"RISCHIO DI INCIDENTI RILEVANTI"

AGGIORNAMENTO 2012 ELABORATO TECNICO R.I.R.

Oggetto: API RAFFINERIA DI ANCONA - FALCONARA M.MA (AN):
Trasmissione del verbale del CTR Marche del 13.12.2011.
RdS 2009 - Conclusione istruttoria ai sensi dell'art. 21 del D.L.vo 334/1999.

Istruttoria Rapporto di Sicurezza 2009
ditta Api Raffineria di Ancona - sito industriale di Falconara M.ma (An)

EVENTI INCIDENTALI INDIVIDUATI NEL RDS CON CONSEGUENZE FUORI DAL SEDIME INDUSTRIALE.

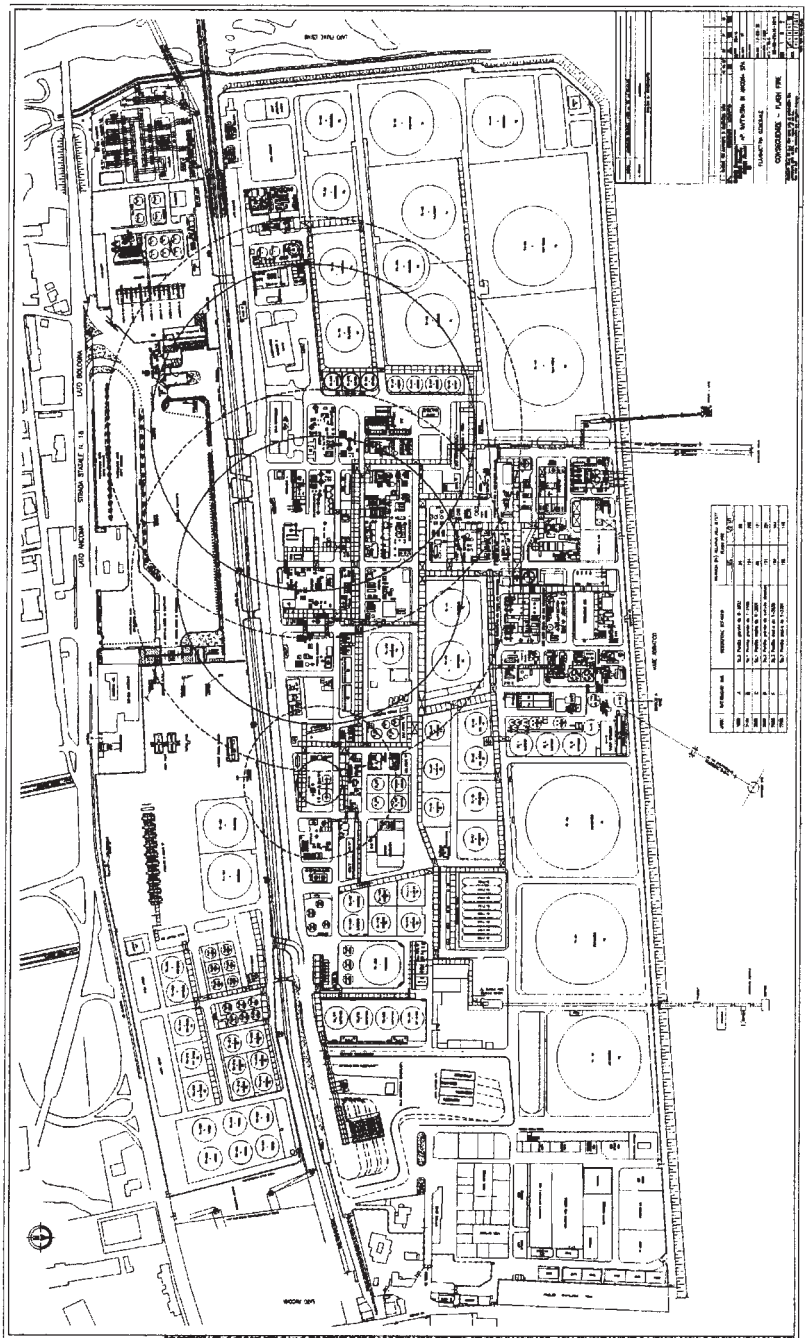
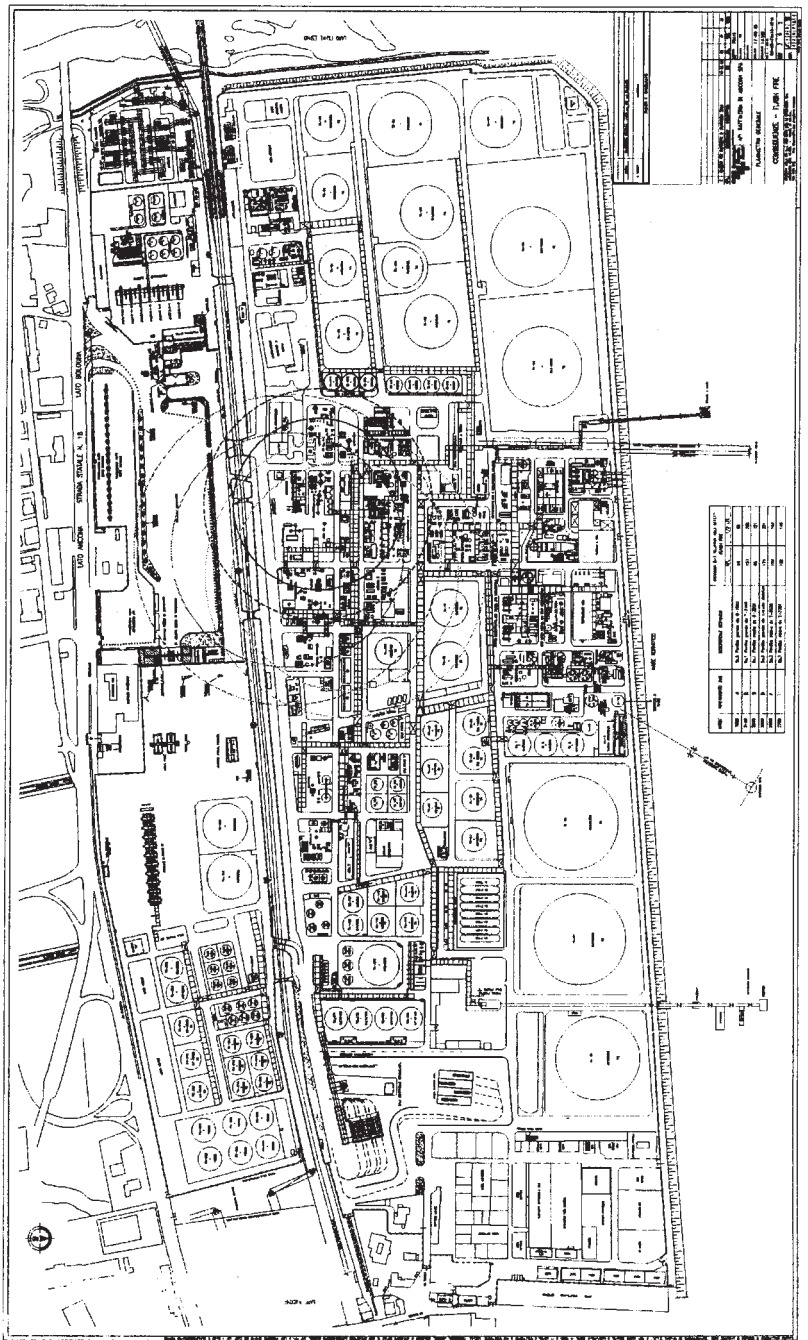
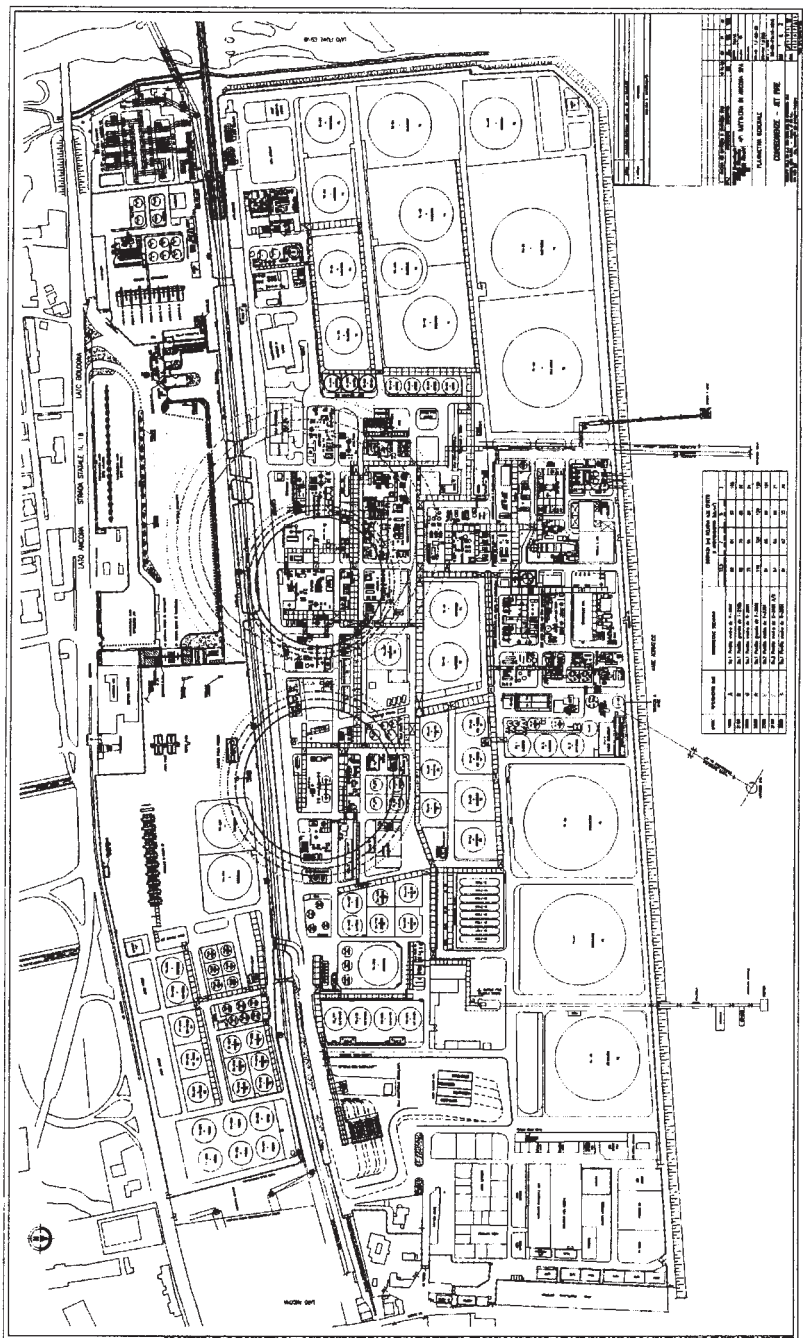
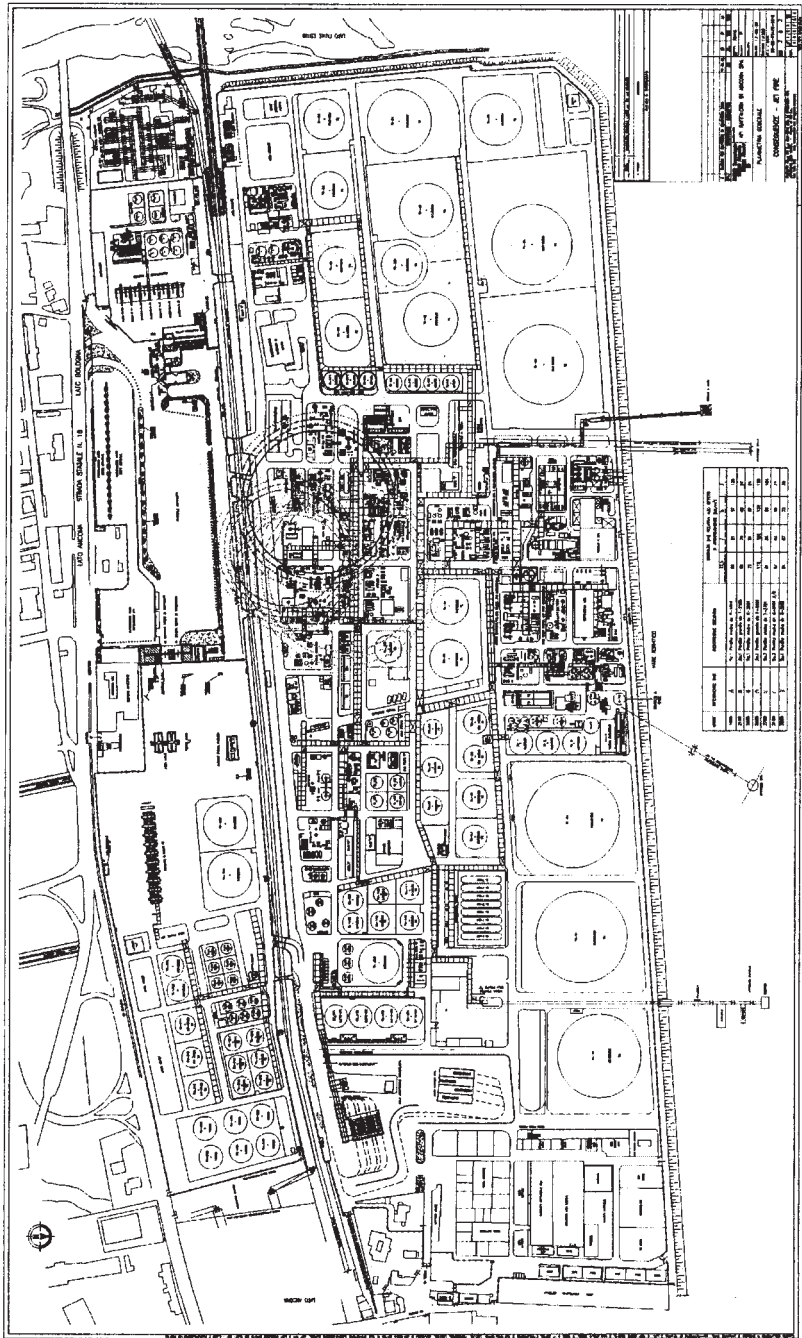
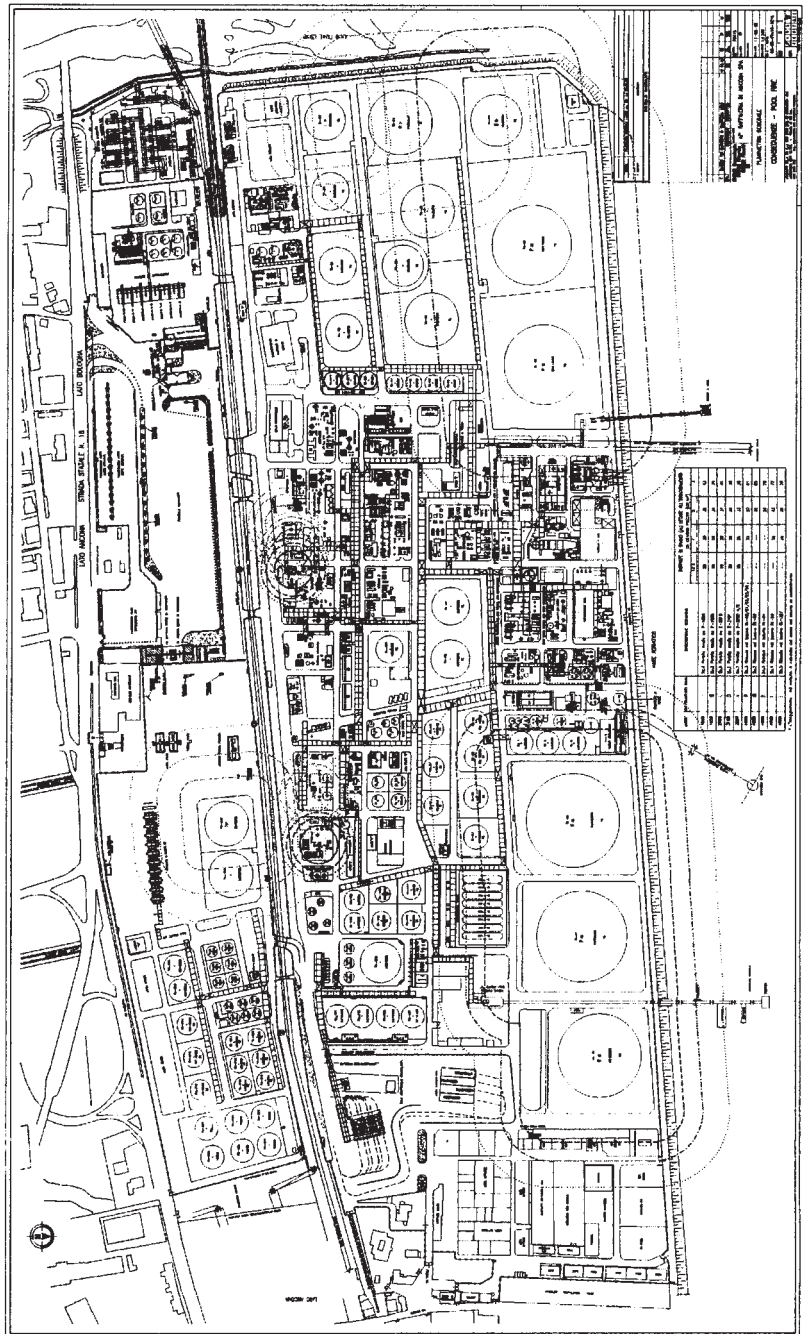
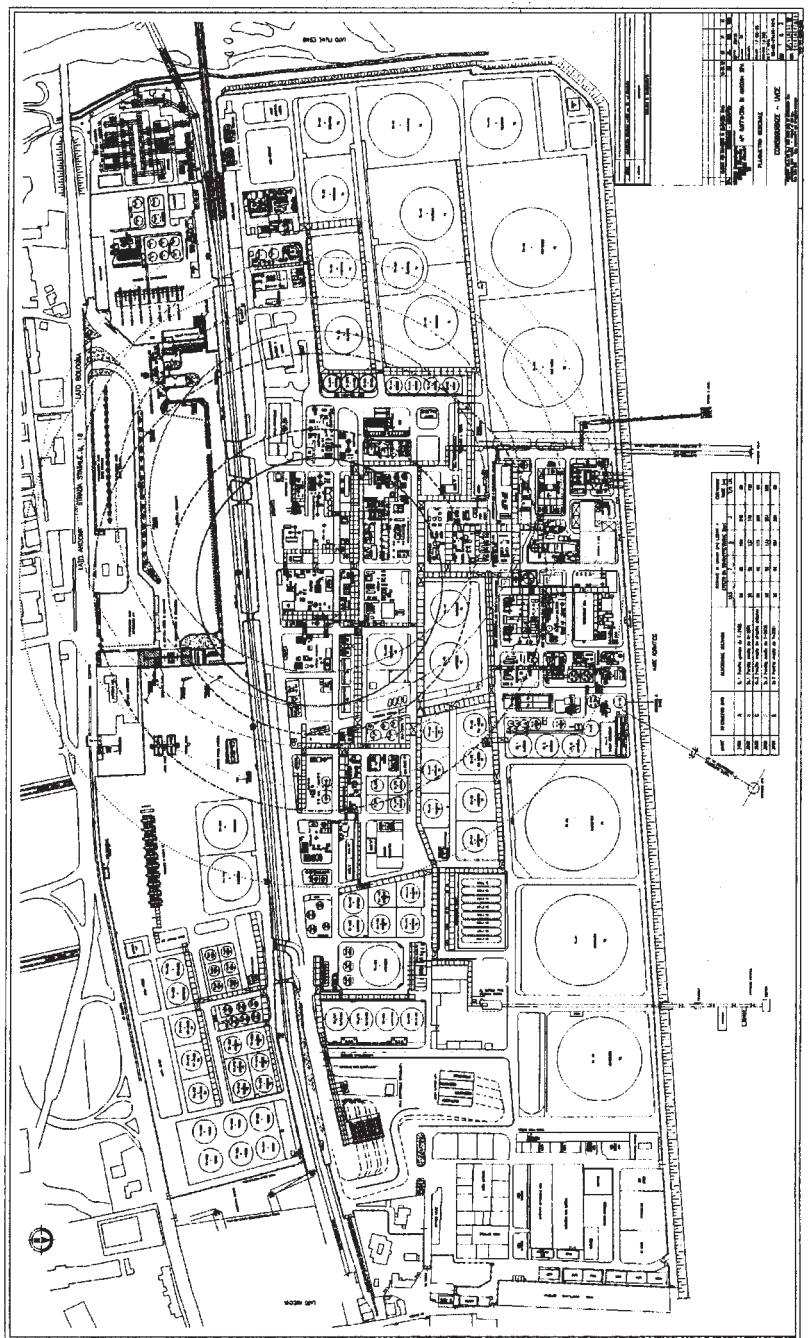
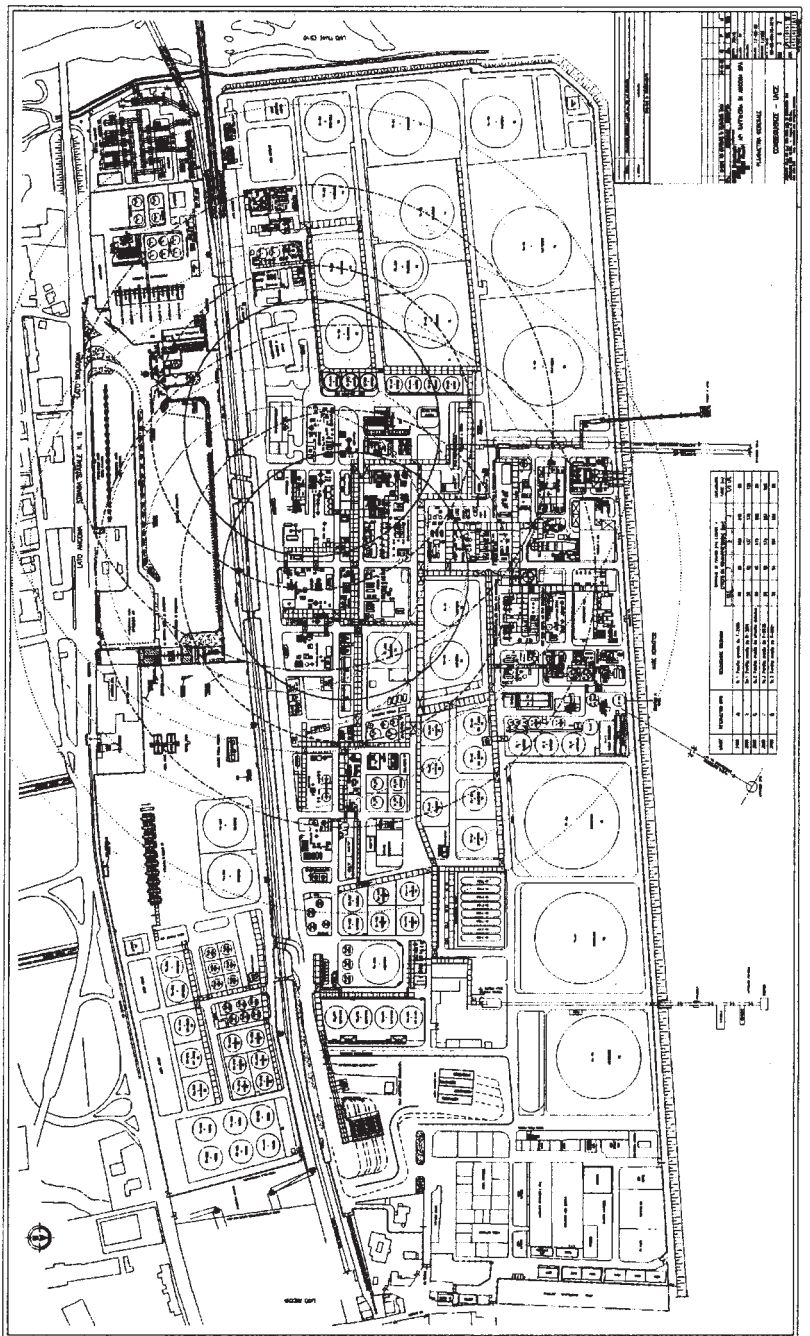
Si evidenzia inoltre che le categorie territoriali compatibili riportate nella planimetria relativa alle aree di danno per la classe di compatibilità 10-4 – 10-6 eventi/anno non corrispondono a quelle riportate nel D.M. 09.05.2001 tab. 3a e 3b.
